MEMORANDUM N°271/2022

REF: A fin de remitir el Informe Tecnico N° 17 /2022, presentado por el Ing. Benigno Ramírez Fiscal de Obras a fin de elevar a su consideración un plan de **Adenda Ampliatoria** del contrato N° 30/2022 adjudicada a la firma LBB CONSTRUCCIONES.

Obra: CONSTRUCCIÓN DE EMPEDRADO CALLE SIN NOMBRE, PERPENDICULAR A LA CALLE JUAN BLUYAKI TRAMO 3, MARAMBURE, DE LA CIUDAD DE LUQUE, Con ID Nº 413.732.

ADENDA CONVENIO AMPLIATORIO

DISEÑO TECNICO REPRESENTATIVO

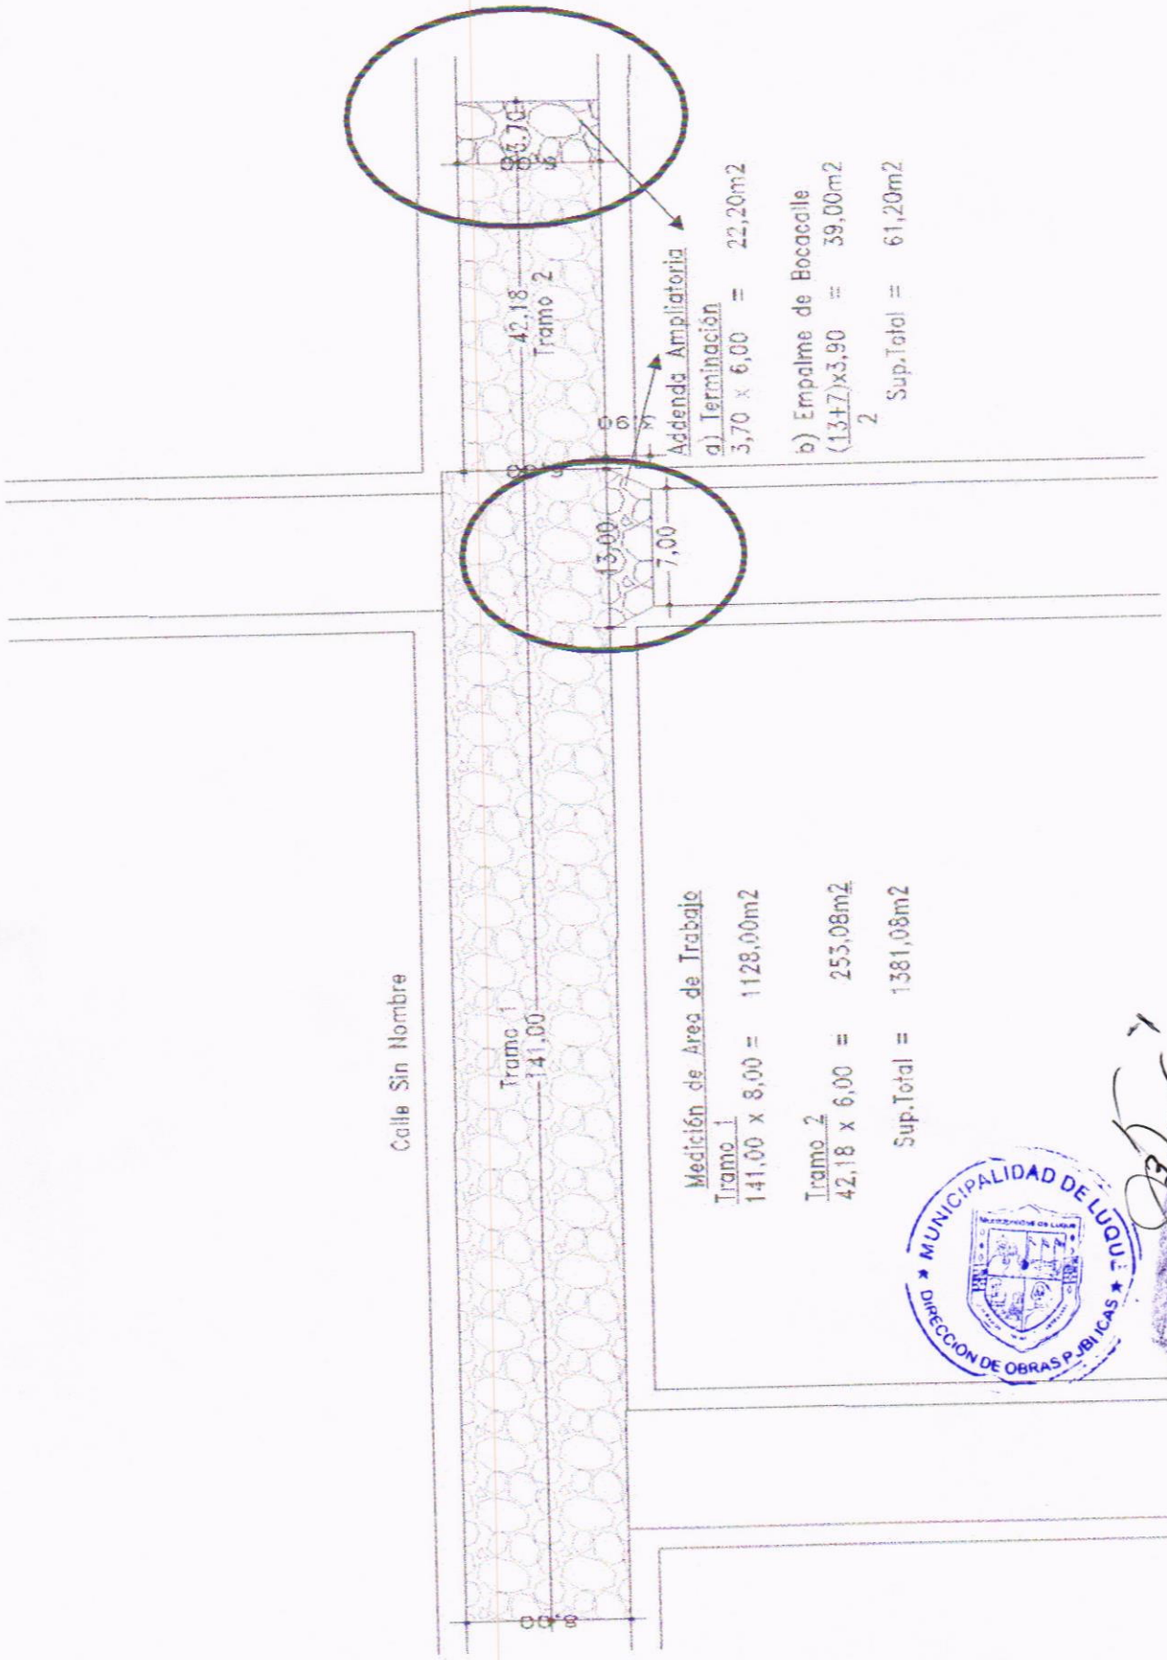
En el proyecto originalmente se tiene previsto la Construcción de Pavimento Tipo empedrado en un total de **1.381,08m2** sobre la calle mencionada más arriba que, conforme al diseño del proyecto y a las mediciones realizadas no llega al final del tramo a ejecutar dejando sin terminación a las ultimas casa que se encuentran en la misma y también no se ha previsto el empalme de bocacalle con el proyecto de empedrado en unos de los tramos, en vista a lo mencionado esta fiscalización sugiere ampliar el diseño Tecnico conforme planos Técnicos adjuntos los cuales reflejan la sugerencia de esta fiscalización, a fin de dar una finalidad a la zona con terminación correcta, por ende y conforme lo mencionado se tiene el siguiente criterio técnico:

ADDENDA AMPLIATORIA - CONTRATO Nº 30/2022.					
1.12	Marcación y Replanteo	m2	61,20	1.501	91.861
1.13	Caja para empedrado e= 0,30	m3	18,36	41.662	764.914
1.14	Pavimento tipo empedrado (piedra + arena + MDO)	m2	61,20	66.442	4.066.250
1.15	Cordones de Hº Pre fabricados (10x40x50)	ml	14,00	42.014	588.196
1.16	Enripiado de piedra	m2	61,20	2.163	132.376
				TOTAL GENERAL SEGUN ADDENDA	5.643.598

Debido a la importancia del rubro, como ya se detalló anteriormente, la instalación construcción del empedrado como indica el proyecto y no considerar la correcta terminación al tope de la finalización de la calle proyectada y el empalme de bocacalle en una parte del tramo que se ha presentado en el momento de la ejecución de obra esto, ocasionaría daños en lo ya ejecutado podría socavar y dejar sin acceso a la ultima salida de domicilio y si no se ejecuta la bocacalle no llegaría a terminar o empalmar con la otra obra

Conforme a las Mediciones efectuadas y considerando las exigencias técnicas que se precisan en la zona en cuanto a las bocacalles en salvaguar el patrimonio municipal e interés Público, se ha planteado realizar una ampliación en el contrato por sugerencia de la fiscalización que propone la correcta terminación y dar una buena funcionalidad, por lo cual se plantea una **Addenda Ampliatoria,** conforme a lo establecido en el **Art. 62** de la Ley 2051/03 de la Direccion Nacional de Contrataciones Públicas.
